Mikkuri kinnistu detailplaneeringu kooskõlastamata jätmine

Olete taotlenud Transpordiametilt kooskõlastust Harju maakonnas Kuusalu vallas Allika külas Mikkuri kinnistu detailplaneeringule (katastritunnus 35201:002:0934, edaspidi *planeering*).

Planeeringuga soovitakse luua eeldused elamu ja abihoonete rajamiseks.

Joonis 2. Väljavõtte normide lisa 2 joonis 8

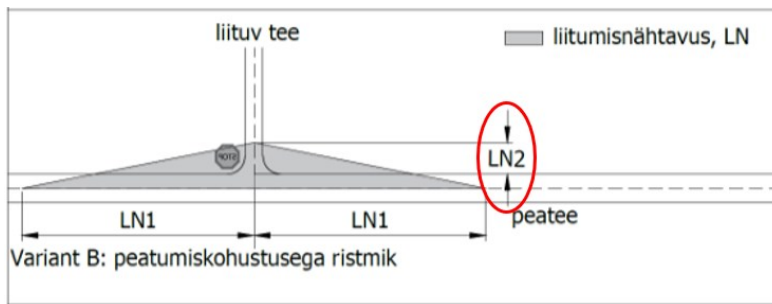
1. *Kirja p 6* esitatud nõue on ebakorrektselt lahendatud. Palume korrigeerida planeeringu põhijoonisele peale kantud nähtavuskolmnurga parameetreid. Vastavalt normide lisa 1 tabelile 18 ja lisa 2 joonisele 8 tuleb ristmiku nähtavusala määrata parameetritega 3x100 m. Arvestada seejuures, et nähtavus alas ei tohi paikneda nähtavust piiravaid takistusi.

Lisaks tuleb nähtavuskolmnurk korrigeerida selliselt, et mõõtmist tuleb alustada riigitee markeeringu servast kinnistu suunas 3 m ning haarad ulatuvad riigitee telje suunas 100 m (vt *joonis 1, 2*).

Joonis 3. Väljavõtte planeeringu põhijoonisest tehnovõrkudega

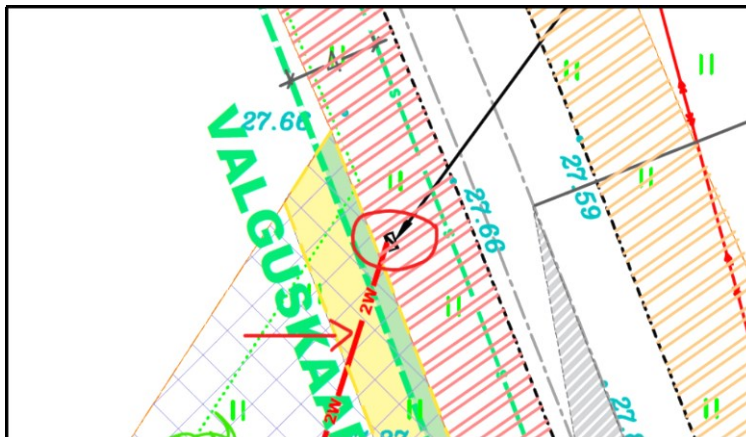
3. Kirja p 7 esitatud nõue on täitmata. Planeeringu põhijoonise kohaselt on riigitee alusele maale 11267 Kuusalu-Valkla tee (katastritunnus 35201:002:0244) kavandatud madalpingekaabel koos liitumiskilbiga (vt joonis 3).

EhS § 92 lg 1 alusel on tee rajatis, mis on ette nähtud inimeste, sõidukite või loomade liikumiseks või liiklemiseks. Tee osaks loetakse tunnel, sild, viadukt ja muud liiklemiseks kasutatavad ning tee toimimiseks vajalikud rajatised. Arvestades, et planeeringuga kavandatud tehnovõrgud ei ole tee toimimiseks vajalikud rajatised, ei näe Transpordiamet võimalust tehnovõrkude rajamiseks riigitee alusele maale. Palume tehnovõrkudele leida uus asukoht planeeringuala piires.

Oluline on, et liitumiskilp jääks teega külgnevast vabast ruumist välja ning väljapoole riigitee alust maad. Normide kohane vaba ruumi ulatus on selles riigitee lõigus 4 m. Joonisele lisada kilbi kaugus riigitee äärmise sõiduraja välimisest servast.

Planeeringus täpsustada madalpingekaabli ja liitumiskilbi servituudiala ulatus. Arvestada, et liitumiskilbi servituudiala ulatub 1 m ehitise horisontaalprojektsioonist ning madalpingekaabli servituudiala 1 m trassi teljest mõlemale poole.

Arvestada, et madalpingekaabli ja liitumiskilbi servituudi ala seatakse kinnistule, millel kavandatud rajatis paikneb.
